SERVICE INFO – INA 0086

Ændret materiale på styrerulle 532 0111 10

Best. nr.: 532 0111 10

Billede 1: Eksisterende specifikation af sintret metal

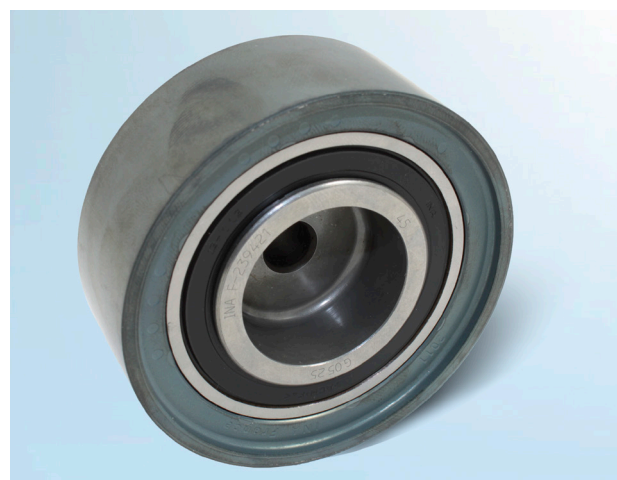
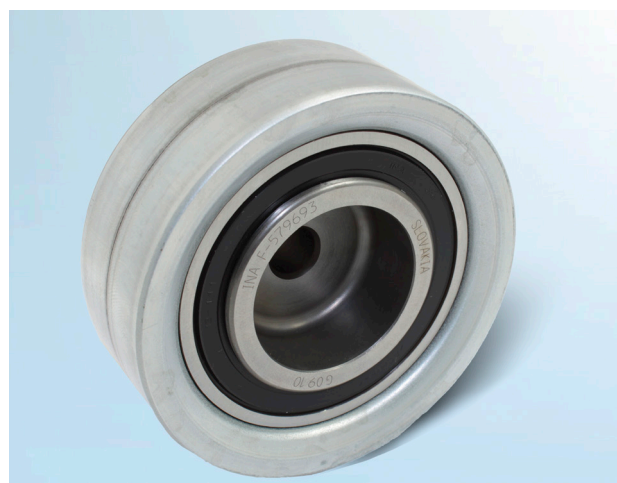
Indenfor rammerne af fortsat udvikling af vores produkter har vi ændret kørende overflade af styrerulle 532 0111 10 fra sintret metal til blik.

I overgangsfasen kan der ske, at man leverer stureruller både med en rulle af sintret metal og blikrulle.

På trods af diverse specifikationer kan friløbshjulet til generatorer ubegrænset bruges til de i kataloget angivne køretøjer.
